Radny Rady Miasta Lublina Stanisław Brzozowski

Lublin dn. 18 listopada 2019

Interpelacja w sprawie obniżenia krawężników w chodniku na ul. Paganiniego.

wjazd na ul. Paganiniego po remoncie – wysokie na kilkanaście cm krawężniki w ciągu chodnika

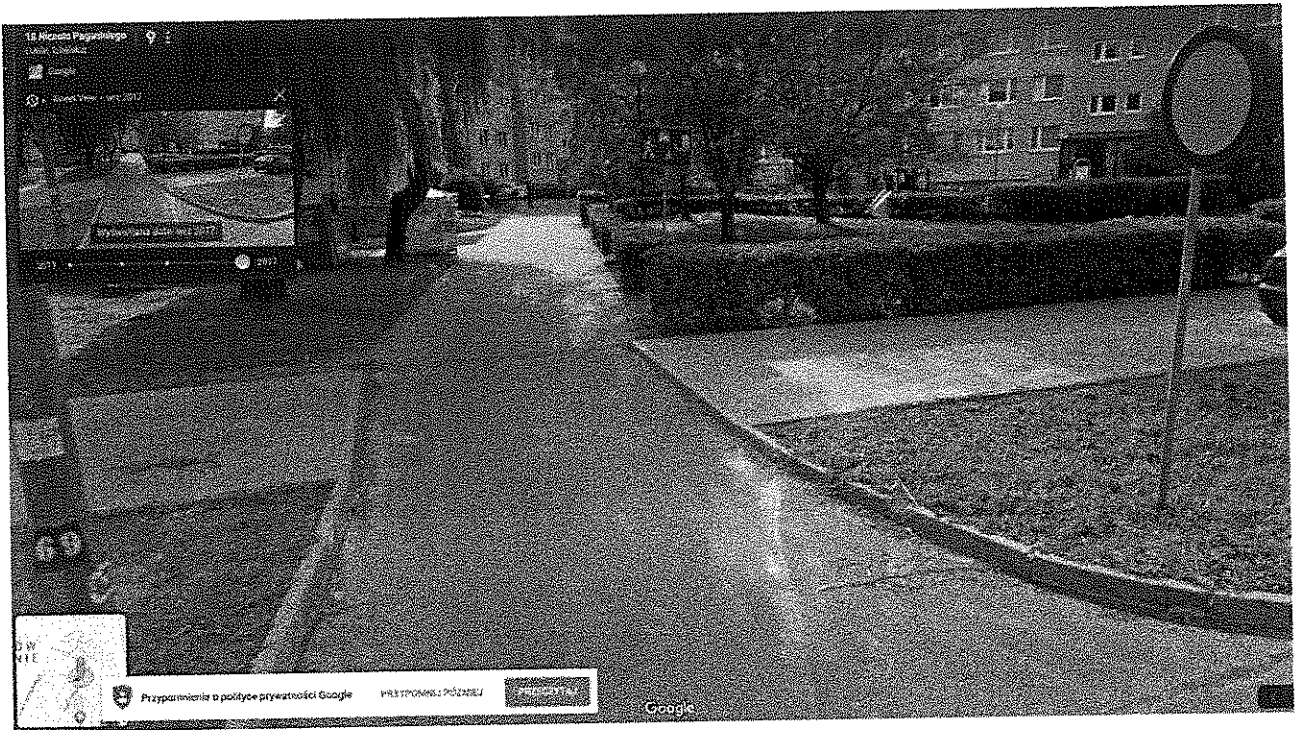
W związku z publikacjami prasowymi proszę o możliwie pilne wykonanie obniżenia do poziomu wjazdów krawężników w świetle chodnika przy ul. Paganiniego na wjazdach:

- w ciągu pieszo-jezdnym po zachodniej stronie bloku Radzyńska 20,
- na parkingu przy sklepie LSS Spółem „HERMES”.

Takie wykonanie remontu chodnika wzdłuż jezdni i jego odbiór ze strony Zarządu Dróg i Mostów w Lublinie należy uznać bezsprzecznie za skandaliczne i niedopuszczalne. Proszę więc o wdrożenie w ZDiM procedur, które zapobiegą podobnym sytuacjom w przyszłości.
